„Anthropos sportovní a rekreační areál - I. etapa“

VYSVĚTLENÍ, ZMĚNA NEBO DOPLNĚNÍ ZADÁVACÍ DOKUMENTACE

Vysvětlení zadávací dokumentace č. 1 ze dne 20. 10. 2022

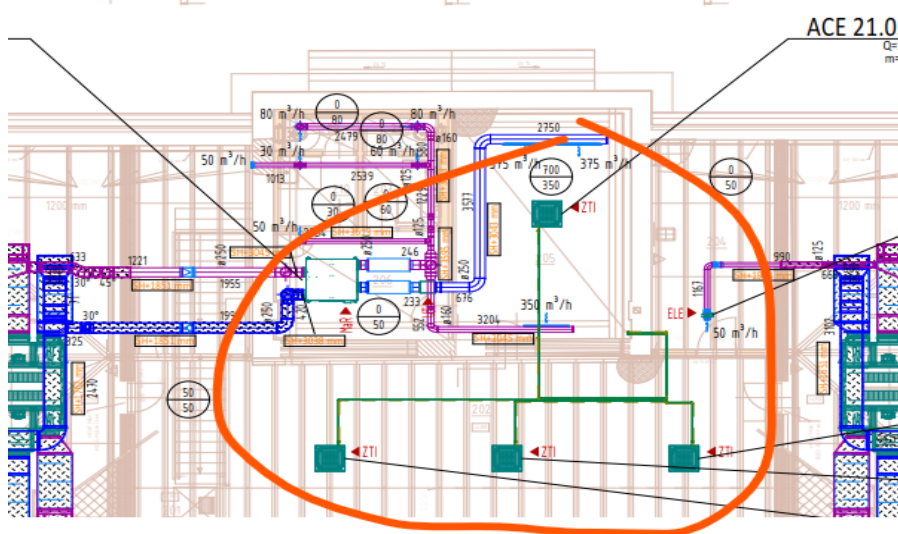
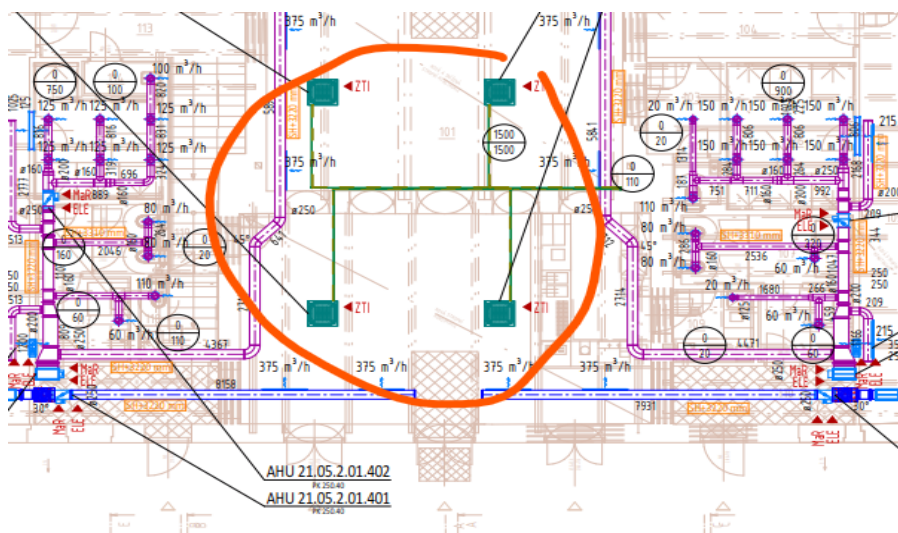
Ve VV VZT jsou vnitřní klimatizační jednotky popsány jako nástěnné, ale TZ a na výkresech jsou popsány jako kazetové. V rámci popisu zařízení není uvedeno nic. Které klimatizační jednotky tedy platí? **Zda nástěnné nebo kazetové?**

Kontrolou jsme však zjistili, že ani v tomto VV, ani ve VV revize č.8 není provedena oprava položek č. 75,76, 93 a 94 s nástěnnými jednotkami, takže VV opět nekoresponduje ani s výkresovou dokumentací, ani s odpovědí zadavatele ve vysvětlení ZD č. 4 ze dne 11.11.2022.

Dovolujeme si zadavatele požádat o poskytnutí jasných informací a řádnou úpravu všech položek platného výkazu výměr VZT tak, aby zadávací VV korespondoval s předanou výkresovou dokumentací výkres č. D1.4.2 VZT.

Zadavatel předně uvádí, že ve vysvětlení zadávací dokumentace č. 4 ze dne 11. 11. 2022 na položený dotaz odpověděl jednoznačně, tj. je počítáno s kazetovými jednotkami. Fakt, že se jedná o jednotky kazetové, je rovněž zřetelně popsán v projektové dokumentaci (technické zprávě). Zadavatel tedy má s ohledem na shora uvedené za to, že odpověděl dostatečně.

je stavba zajistí potřebné ocelové výměny pro prostupy potrubí									
R32	*	*	*	*	7,1	R32	*	*	*
R32	*	*	*	*	3,5	R32	*	*	*
R32	*	*	*	*	3,5	R32	*	*	*
*	*	*	*	*	*	*	*	*	*
KONDEZAČNÍ JEDNOTKA									
KAZETOVÁ JEDNOTKA									
KAZETOVÁ JEDNOTKA									
KAZETOVÁ JEDNOTKA									
KABELOVÝ OVLADAČ									
autonomní									
ELE									
doporučené řešení C20A
